Verklarende Nota

Omvormen appartement en zolder tot duplexappartement en renovatie van deze duplex

– Alfred Cluysenaarstraat 70, 1060 Sint-Gillis

(Antwoorden op brief onvolledigheid met referentie PU2026-123)

Foto 1

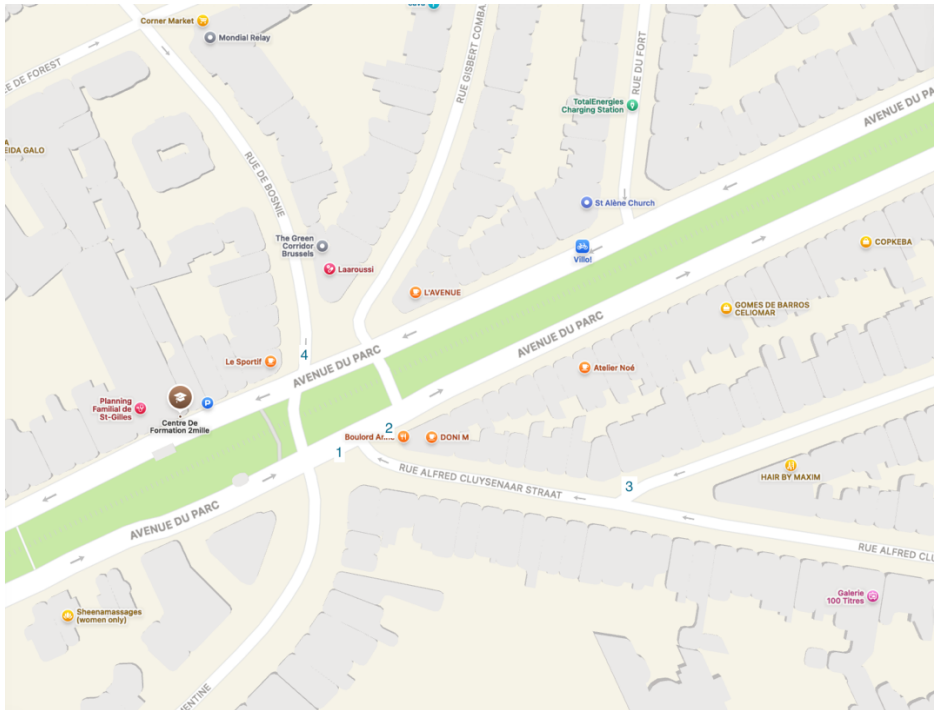
- *Opmerking: Bijlage I : Kader X : uit de documenten blijkt dat het project afwijkt van bijkomende geldende stedenbouwkundige voorschriften van : Gemeentelijke stedenbouwkundige zoneverordening « Stadhuis Wijk » – art.22 (dakramen) dakramen niet uitgelijnd met de ramen van de onderste verdiepingen.*

- Wat betreft de afwijking op artikel 22 van de Bijzondere Gemeentelijke Stedenbouwkundige Verordening “Stadhuiswijk”, wordt gevraagd deze aan te vragen. De beelden van Google Street View laten immers niet toe met zekerheid vast te stellen dat het dak niet zichtbaar is vanaf de straat (kruispunt met de Parklaan). Er dient duidelijk bewijs te worden geleverd dat de dakvensters niet zichtbaar zijn, of er dient een afwijking te worden aangevraagd en verdedigd tijdens de overlegcommissie.

Hieronder wordt, zoals gevraagd (zie mail 05/08/2026 in bijlage), een foto opgenomen vanaf het kruispunt met de Parklaan, teneinde de zichtbaarheid van de bestaande voorgevel en het dakvlak vanaf het openbaar domein te verduidelijken. Op het bovenste niveau wordt bijkomend een extra dakraam geplaatst om maximaal daglicht binnen te brengen in de slaapkamer onder het dak. De voorziene dakvlakramen werden reeds uitgevoerd in het kader van de renovatiewerken, aangezien de plaatsing van dakvensters in het dakvlak onder de toepasselijke voorwaarden is vrijgesteld van stedenbouwkundige vergunning overeenkomstig artikel 21, 2° van het Besluit van de Brusselse Hoofdstedelijke Regering van 13 november 2008 tot bepaling van de handelingen en werken die vrijgesteld zijn van een stedenbouwkundige vergunning. De dakvlakramen blijven beperkt zichtbaar vanaf het openbaar domein (enkel minimaal zichtbaar vanaf de overzijde van de parklaan) en hebben geen negatieve impact op het straatbeeld. De positie werd bepaald om van binnenuit een logische

positionering te voorzien, oa in het midden van de badkamer ipv uitgelijnd met de gevelopeningen, dit aangezien de link tussen de gevelopeningen en het dak in realiteit niet zichtbaar is.

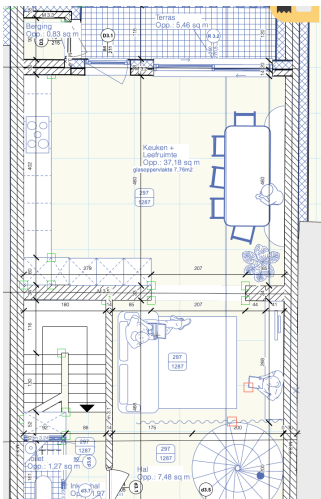
Gewestelijke Stedenbouwkundige Verordening GSV – TITEL II art.10

(natuurlijke verlichting) onvoldoende voor de woonruimte en open keuken van de 3de verdieping.

=> Voormalig was de leefruimte klein en enkel aan de achterzijde van het appartement voorzien.

De middenruimte was een volledig donkere ruimte.

In dit voorstel wordt de middenruimte verdeeld tussen een inkom- en circulatiezone (waarbij via de spiraaltrap natuurlijk licht verkregen wordt in deze zone). De leefruimte vormt samen met de keuken een ruimte van 37,18m². Voormalig was het raam in de leefruimte slechts deels tot de grond groter gemaakt en dus een pak kleiner. Dit voorstel plaatst nieuwe ramen met meer oppervlakte en meer beglazing en verbetert dus de situatie. Tevens is er, gerekend met profielen met een dikte van 6cm rondom een glasoppervlakte van 7,76m² voorzien. De netto lichtdoorlatende oppervlakte bedraagt dus minstens 1/5de van de vloeroppervlakte.

Om deze reden denken wij dat deze afwijking niet dient aangevraagd te worden.

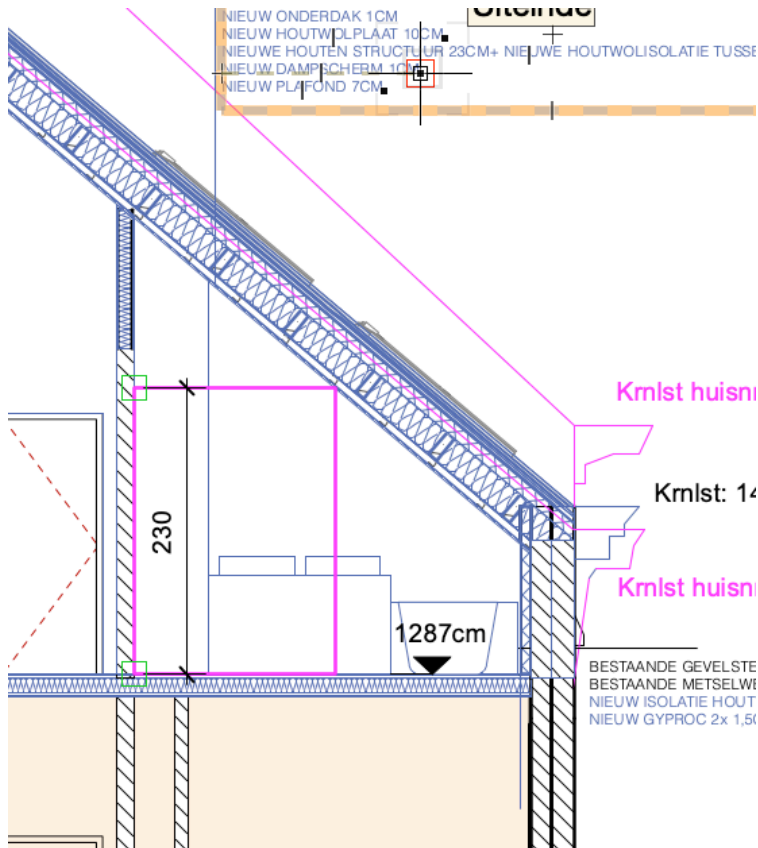
- Gemeentelijke stedenbouwkundige zoneverordening « Stadhuis Wijk » – art.21 (keldergaten) geen respect van de oorspronkelijke configuratie.

=> idem vraag als hierboven: de aanvraag betreft enkele de duplex op de bovenste verdiepen.

Of komen de vragen over de voorgevel omwille van het mee opnemen van de isolatie van de volledige achtergevel?

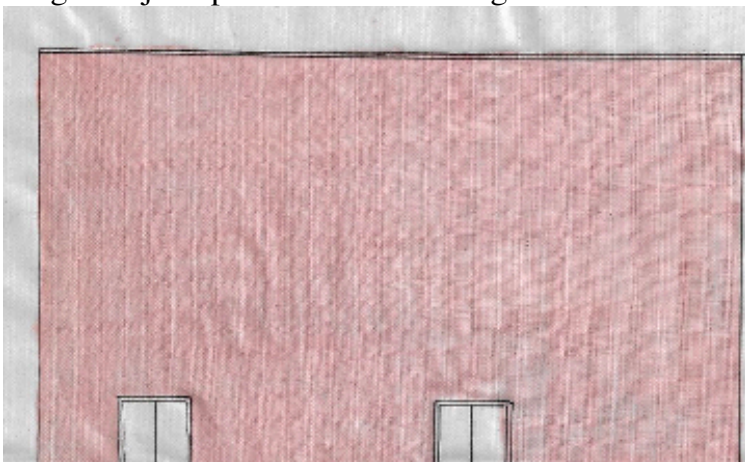
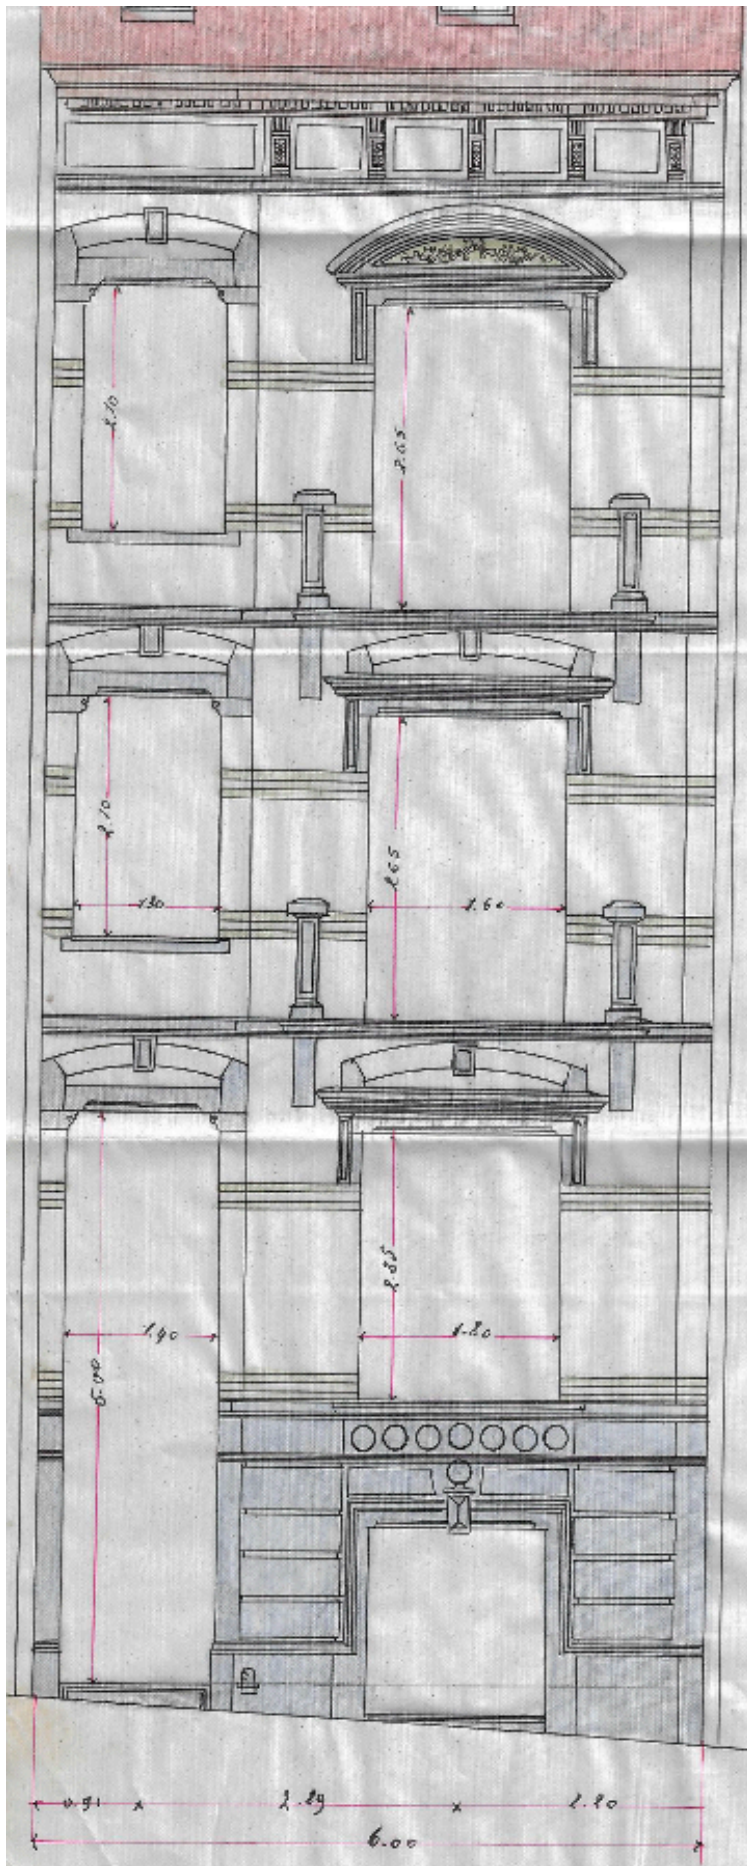
- De tekeningen en de huidige foto's van de voorgevel vertonen afwijkingen aan de gemeentelijke verordening "Stadhuiskijk". De plannen en legende moeten aangepast worden of de afwijkingen moeten gesolliciteerd worden in de bijlage I. Ook een nauwkeuriger voorstelling van de gevel wordt gevraagd om de oorspronkelijke kenmerken te respecteren;

Ook hier de vraag - waarom de voorgevel? Deze maakt geen onderdeel uit van deze aanvraag. Mogen wij het plan uit 1909 toevoegen?
